Avis de la Mission Régionale d'Autorité environnementale Nouvelle-Aquitaine sur un projet de centrale photovoltaïque au sol sur la commune de Monbahus (47)

n°MRAe 2022APNA51

Localisation du projet :	Commune de Monbahus (47)
Maître(s) d'ouvrage(s) :	Photosol
Avis émis à la demande de l'Autorité décisionnaire :	Préfet du Lot-et-Garonne
En date du :	8 mars 2022
Dans le cadre de la procédure d'autorisation :	Permis de construire

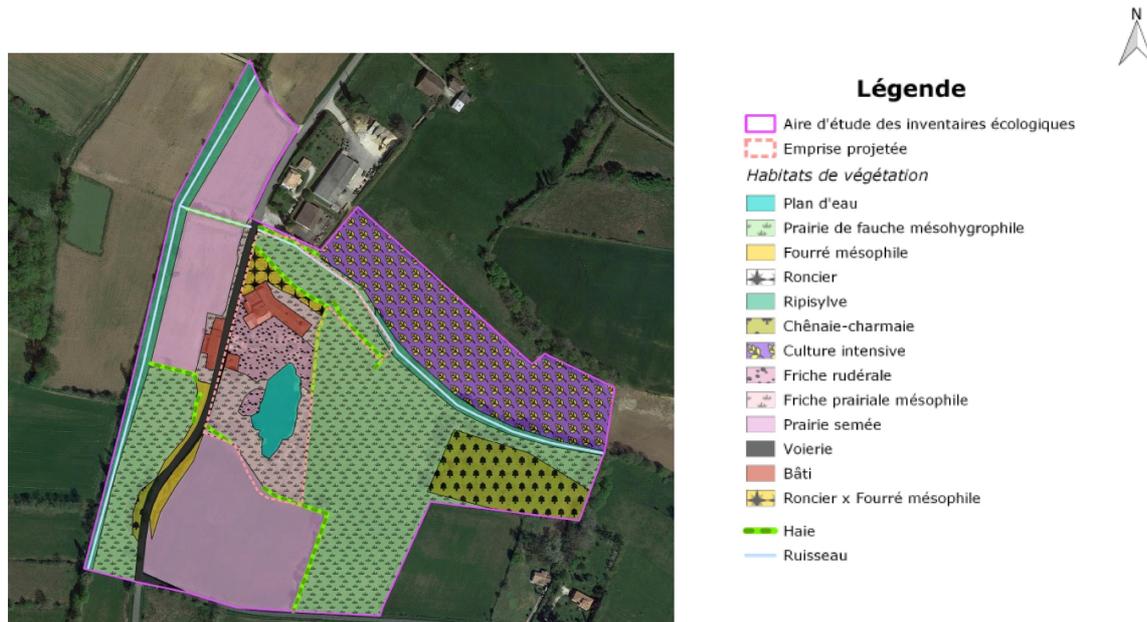
La MRAe constate que la période retenue pour réaliser les investigations de terrain ne permet pas de couvrir l'intégralité des périodes du cycle biologique des espèces. Dès lors, une justification de la pertinence des analyses sur le thème de la biodiversité est nécessaire.

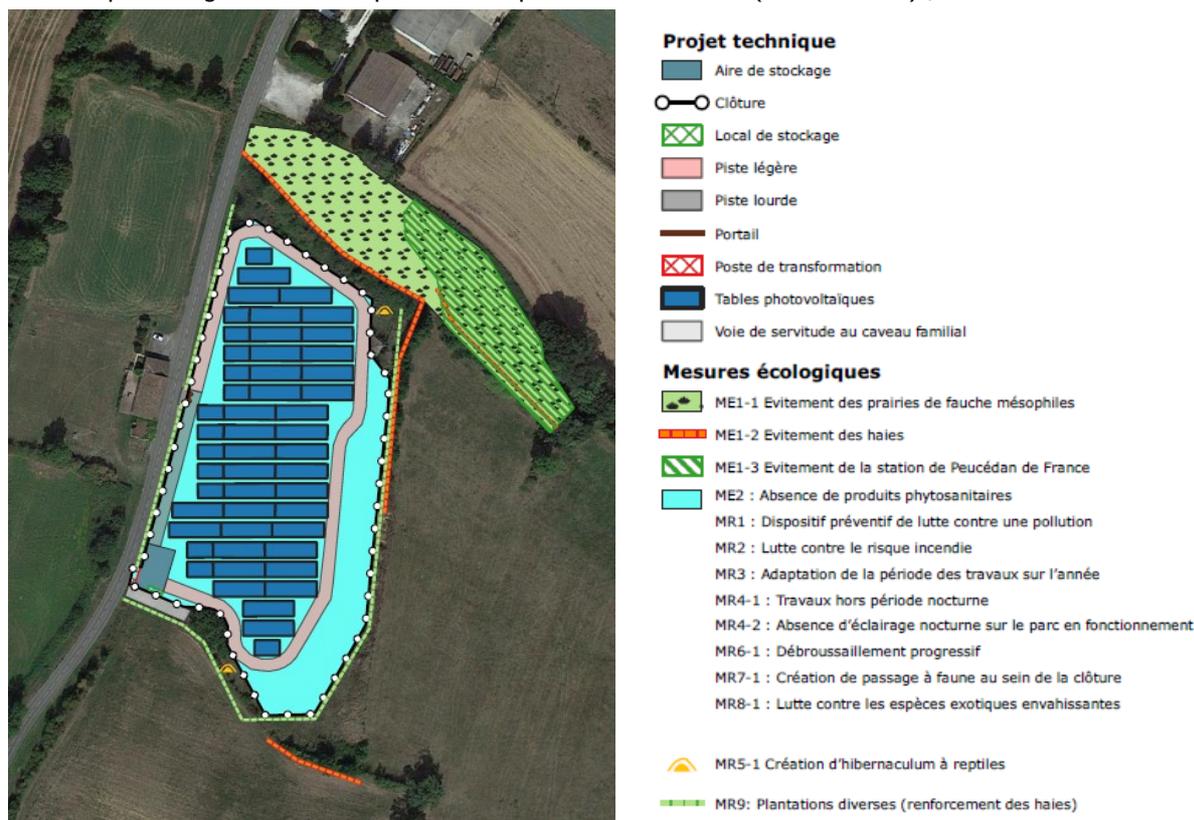
A l'instar de la partie concernant le milieu physique, en l'absence d'éléments sur l'évaluation des impacts de la remise en état du site, la MRAe ne peut formuler un avis circonstancié sur ce point qui relève par ailleurs d'un enjeu fort. La remise en état du site par son remaniement global implique de fait des impacts directs et permanents forts sur l'ensemble des écosystèmes présents.
